榕发·瀚棠项目

——拟变更方案

总平面图

二层平面图

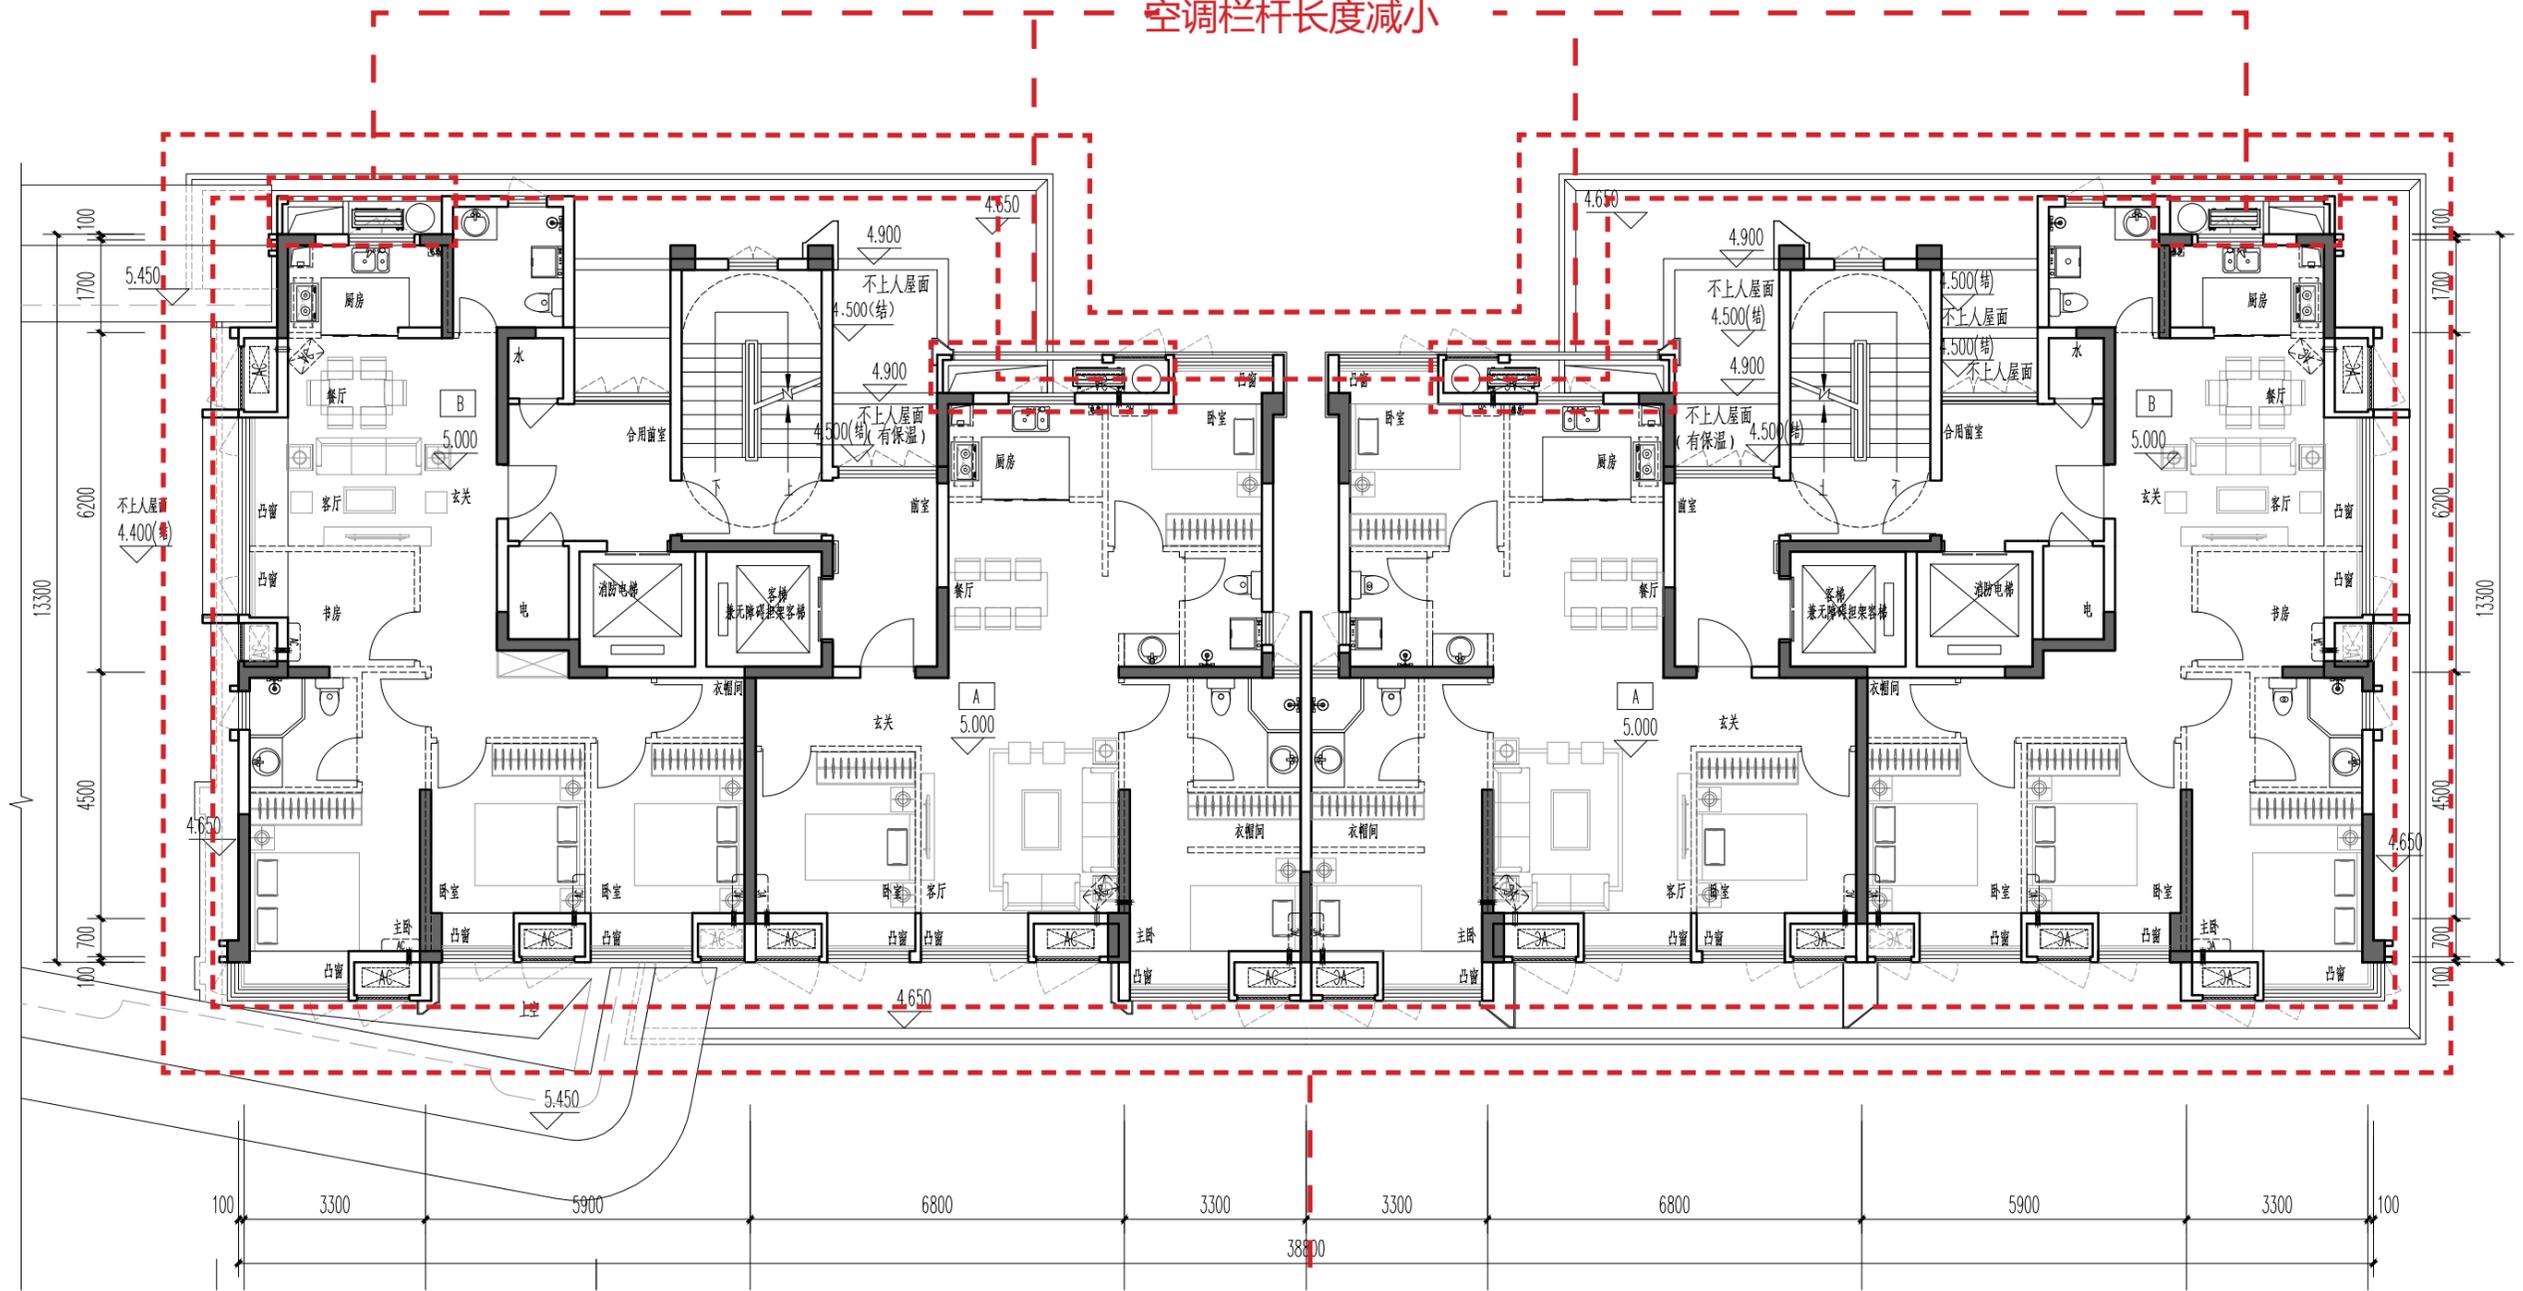
空调栏杆长度减小

外挑雨披调整线脚造型、轮廓

局部南立面图

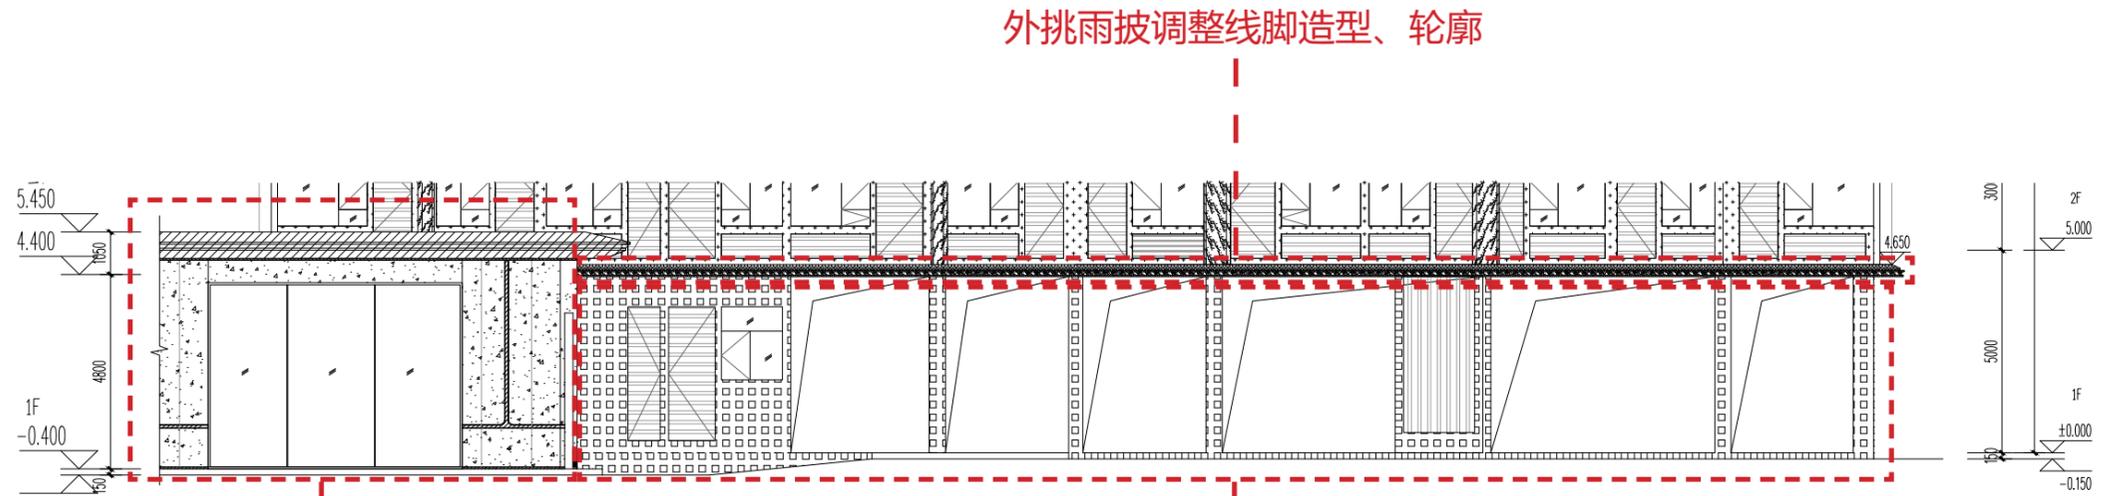
M1#楼调整立面

外挑雨披调整线脚造型、轮廓
补加米白色多彩漆墙体和外包米白色仿石铝板，
灰色多彩漆调整为米白色多彩漆

二层局部平面图

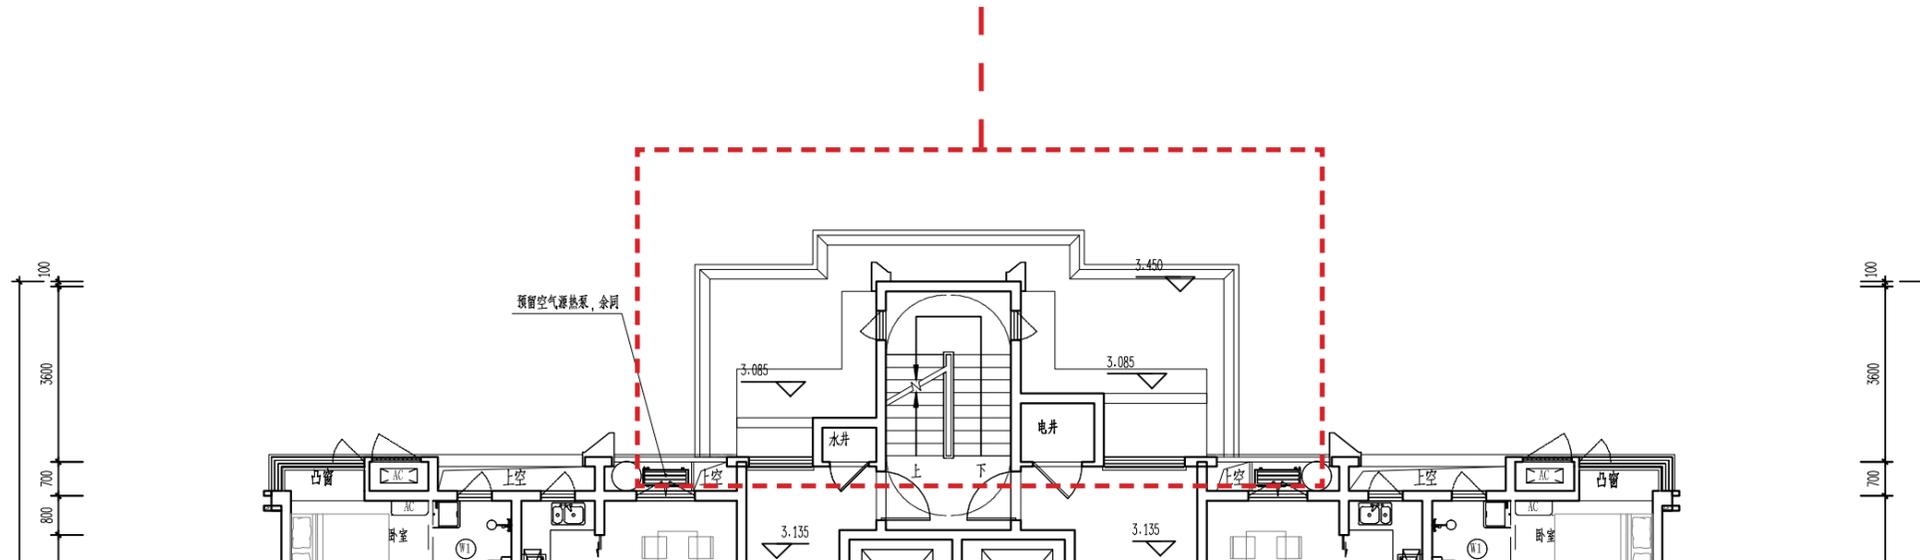
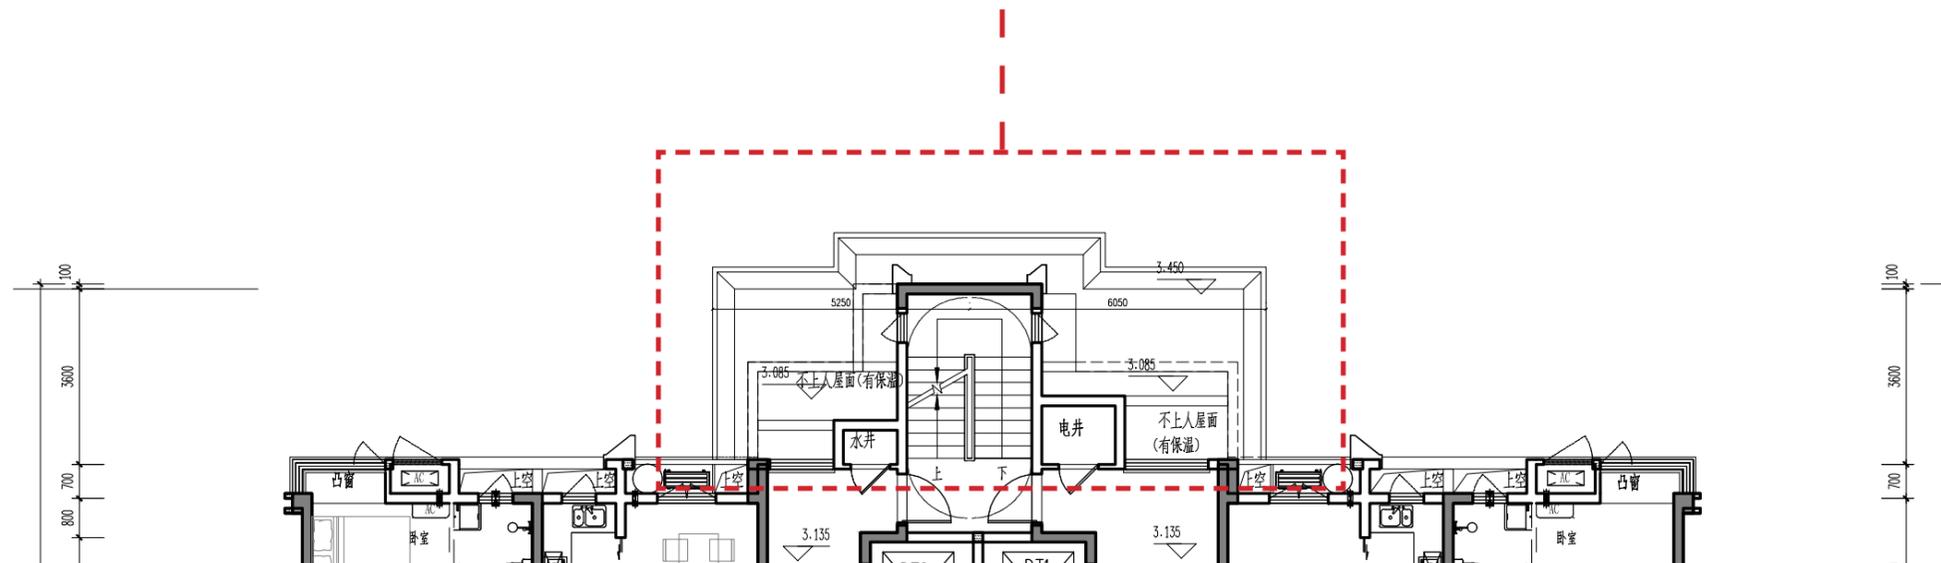
外挑雨披调整线脚造型、轮廓

一层局部平面图 建筑基底面积由 396.38m² 调整为 367.27m²。

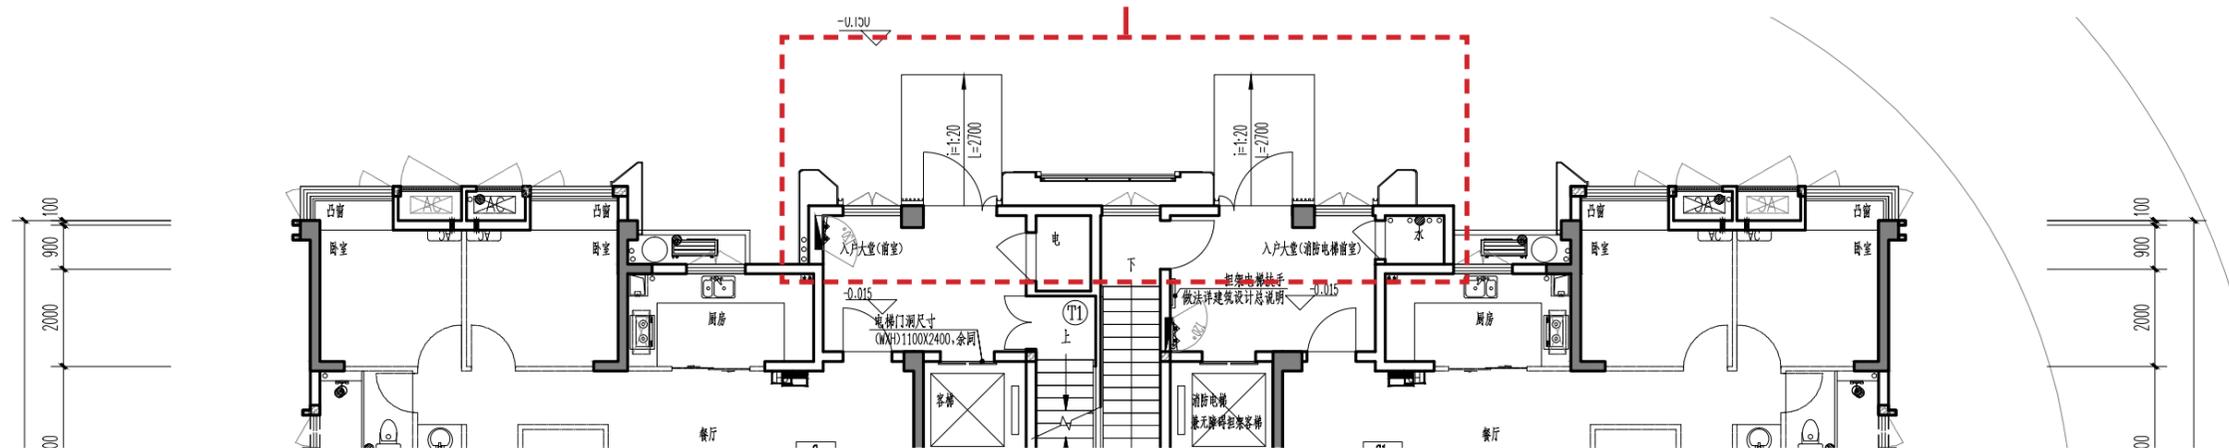
门厅外包铝板造型调整、
灰色铝板调整为米白色仿石铝板

二层局部平面图

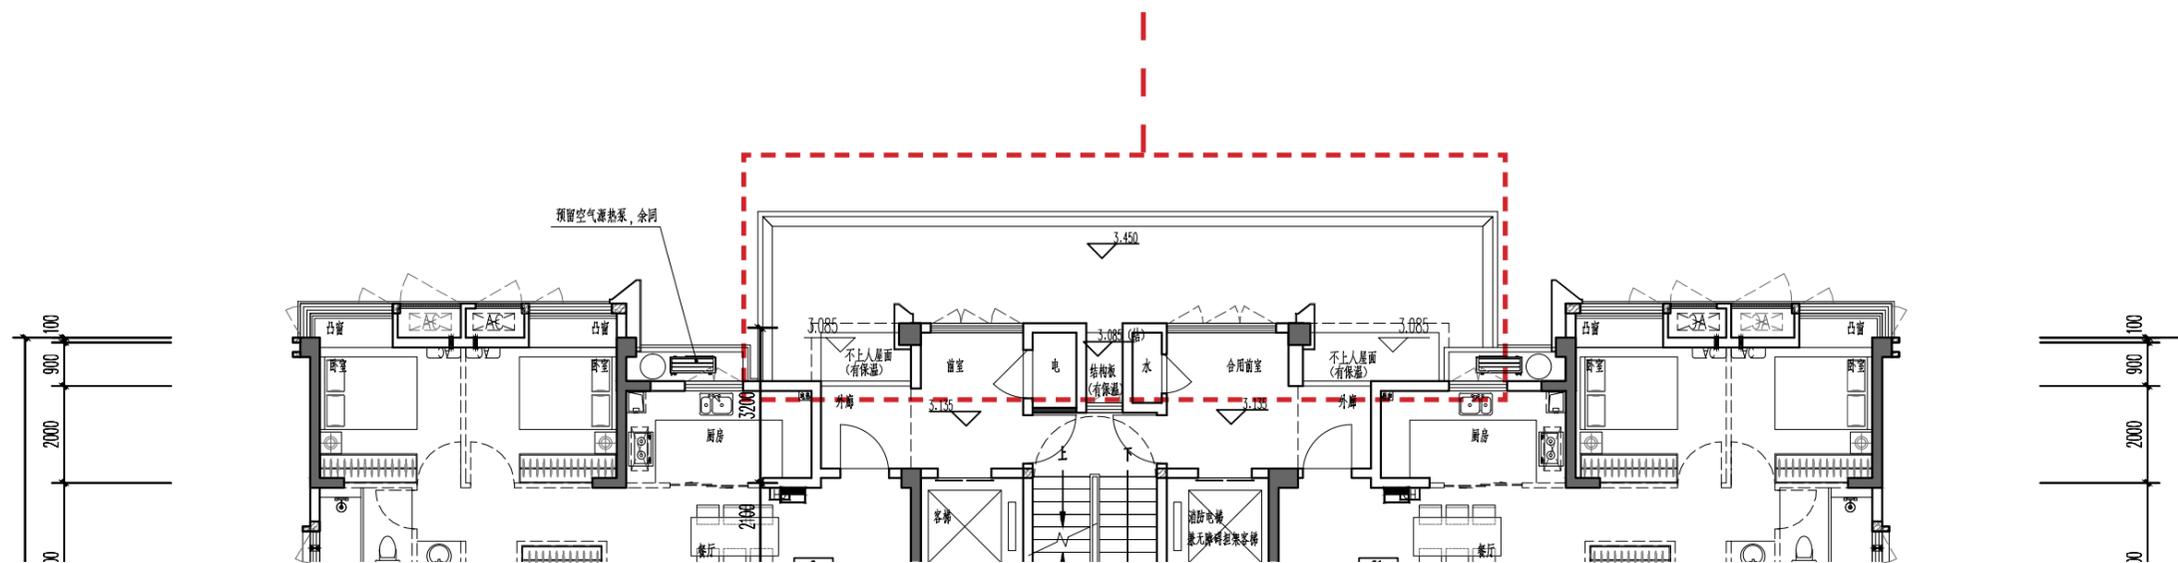
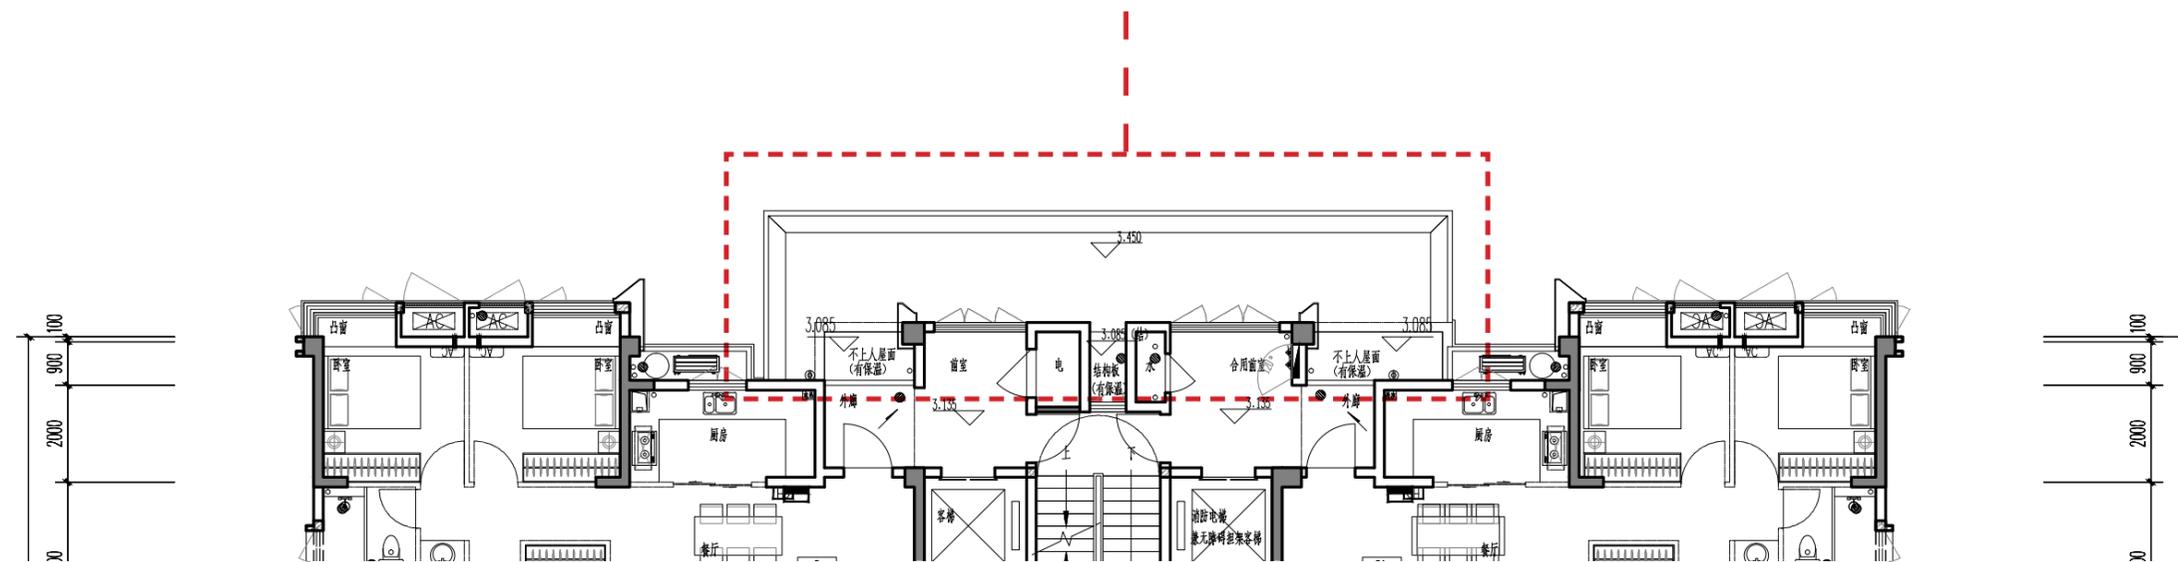
外挑雨披调整线脚造型、轮廓
